中外製薬株式会社 横浜研究拠点プロジェクト

準備書に対する意見書の概要及び事業者の見解

平成 30 年 10 月 31 日

中外製薬株式会社

【意見書 添付資料】

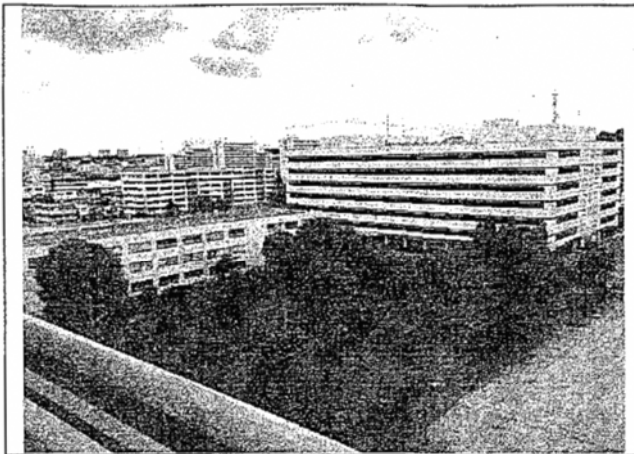
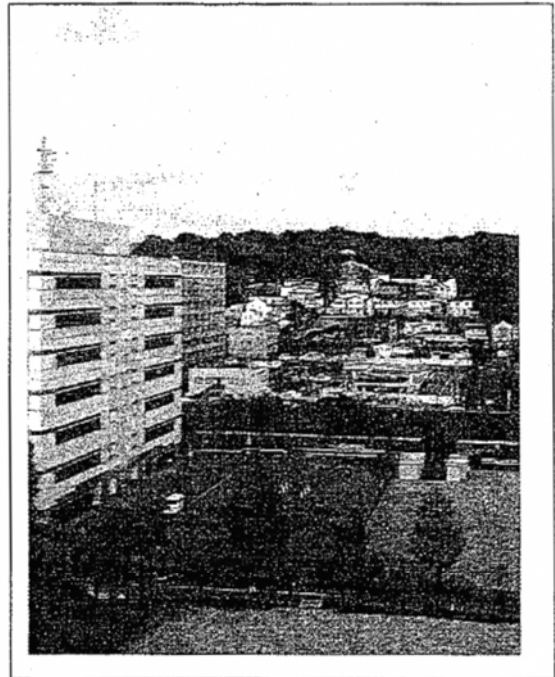
項 目	意見書の内容	事業者の見解
事業計画等	(前ページからの続き) ●西側敷地と東側敷地の環境影響評価について 建設計画の用地として西側敷地が選択された理由は何か。西側敷地になった経緯が知らされていない。はじめから一方的に決まっていたのか。準備書にそのようなことは記されていない。土地は工業地域であるし、民間企業が買い取ったものだから法令に反しなければ自由に使用するのとは当然との考えであろうか。 横浜市長の諮問により委員が選任され、環境影響評価審査会が開催されている。その会議録を読んでも、建設計画地がなぜ西側敷地になったのかはわからない。委員の一人がそれらしきことを尋ねているが、中外製薬は、「東側敷地はグラウンド（これは近隣地域のために活用されるという）があり、これを住宅の多いところにもってくるのはどうか」と答えている。それが理由なのだろうか。ならば、グラウンドを西側敷地の中央にもってくればよい。少年サッカーの練習等に使用されてきたというが、こどもたちの練習時のうるささは一時のうるささで我慢がきく。 それよりも、西側敷地と東側敷地との環境影響評価が重要であろう。比較検討をしているとは思えない。検討しなくともよいというのであれば、その理由が知りたい。 東側敷地の南と北はともに工場が立地している。敷地の東側は東海道線・横須賀線・貨物線の鉄道線路である。敷地の西側は柏尾川が流れている。周囲の住環境への影響はあまり大きいとは考えられない。中外製薬がみずからそれを証明しているのではないか、「グラウンドを住宅の多いところのもってくるのはどうか」と。 西側敷地の西側には 6 つのマンションがずらっと南北に並び、中外製薬の西側敷地を使った建設計画の建物と対面することになっている。その影響を考えれば、まず、東側敷地に計画を持っていくべきではないか。敷地形状と敷地面積はほぼ同じようなもので、現行の建設計画をそのまま東側に移し替えることは可能であると素人ながら考える。 ともかく、東と西の環境影響評価の比較検討をしていただきたい。生物多様性が大事で生物が生息できる自然環境が必要とされるのは自明だが、マンション住民という人間も自然の一部であるのだから、もう一段の住環境保全のための配慮を願いたい。	(前ページからの続き) 6 なお、環境影響評価につきましては、横浜市環境影響評価条例に基づき、横浜市及び審査会のご指導・ご審議を頂きながら実施させて頂いております。 開発事業計画を複数策定し比較検討する事はしておりませんが、前述の通り、今回の計画が完了したのち、将来的には東側敷地にも研究開発拠点を整備していく考えです。

9階から見た日立戸塚工場の解体工事前のようす。庭が広く、高い建物は本社事務ビルくらいで、遠くまで見渡せる。下のイラストは中外製薬が予定している建物の完成予想図。マンションの部屋から見えるのは中外製薬の建物の壁ばかりになるだろう。
